**Änderungsantrag**  
für die gemeinsame Sitzung des Bildungsausschusses und des Bauausschusses des Stadtrates vom 06.11.2024 – TOP 1, öffentlich,  
Schul- und Kitabauoffensive – 6. Schulbauprogramm, Kita-Bauprogramm 2024,  
Sitzungsvorlage Nr. 20-26 / V 14878

### **Naturnahe Pausenhöfe hinsichtlich Versickerung, Verdunstung und Beleuchtung**

# LED im Vergleich: der blaue Schadens-Peak

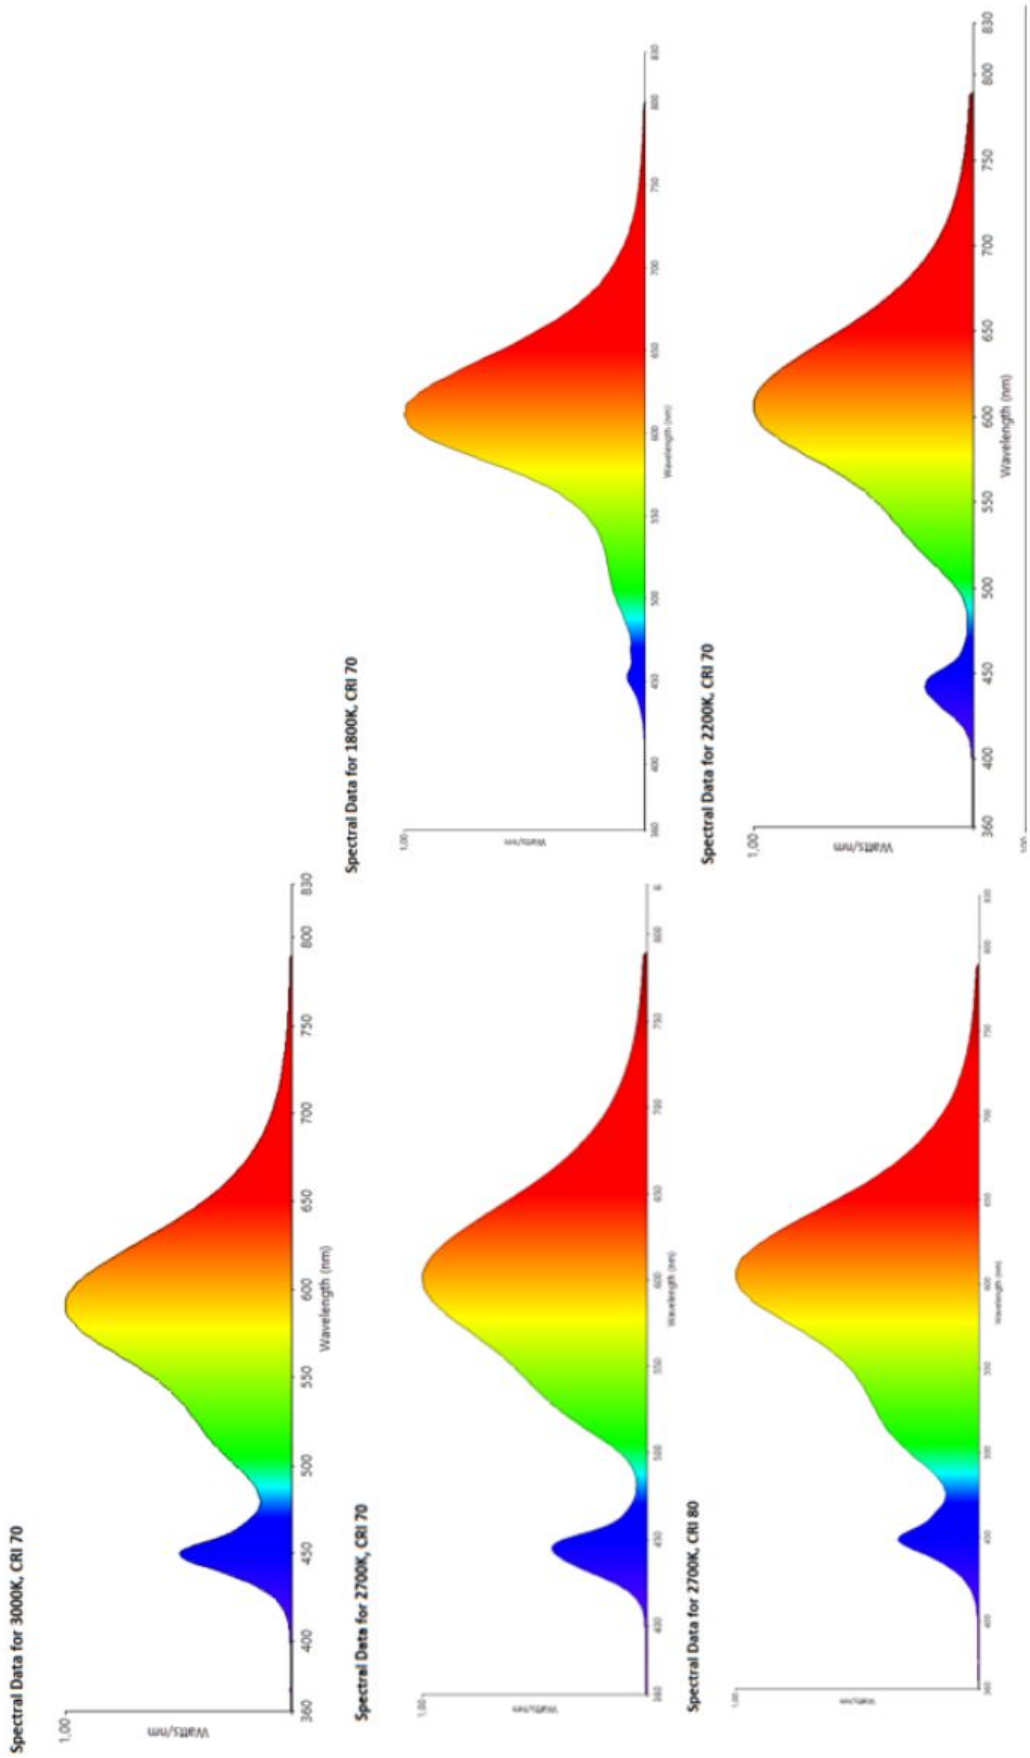
Licht soll fokussiert die befestigten Flächen beleuchten und die Bereiche daneben möglichst wenig erhellen. Zur Erzielung einer Mindestgleichmäßigkeit soll eine weite seitliche Abstrahlwirkung nur auf die befestigten Flächen bestehen. Durch eine möglichst niedrige Leuchtpunkthöhe sollen Streulicht und Blendwirkungen vermieden werden. Es sollen bei der Außenbeleuchtung LED-Leuchtmittel mit Wellenlängen möglichst über 540 nm (kein Blau- und UV-Bereich) korrelierend der Farbtemperatur von 1.800 – 2.200 Kelvin (Amber) verwendet werden. Je niedriger der Kelvin-Wert ist, desto wärmer bzw. insektenfreundlicher ist das Licht. Beleuchtungsdauer und Intensität sollen minimiert werden, soweit es die Anforderungen an die Sicherheit des Verkehrs erlauben.<sup>2</sup>

Ziffern 1 - 24	unverändert
<b>Ziffer 25, geändert</b>	Der Stadtrat nimmt die Ausführungen zur Standortanalyse in den Innenstadtbezirken, die Untersuchungsfelder und Bewertungskriterien zum Themenkomplex Naturnahe Pausenhöfe zustimmend zur Kenntnis. <b>Die Verwaltung wird beauftragt, in das Grundkonzept „(Um-)Gestaltung von Schulhöfen in naturnahe Pausenhöfe und Naturerlebnisräume“ der Anlage E.1 folgende Punkte einzuarbeiten:</b> a) Erhöhung der Versickerungs- und Verdunstungsfähigkeit der versiegelten Flächen durch weitgehende Verwendung von Pflastersteinen statt Asphalt, b) Förderung der Biodiversität durch weitgehende Verwendung nach unten abstrahlender Außenbeleuchtung mit niedriger Leuchtpunkthöhe und Farbtemperatur von 1.800 – 2.200 Kelvin (Amber-LED).
Ziffern 26 – 40	unverändert
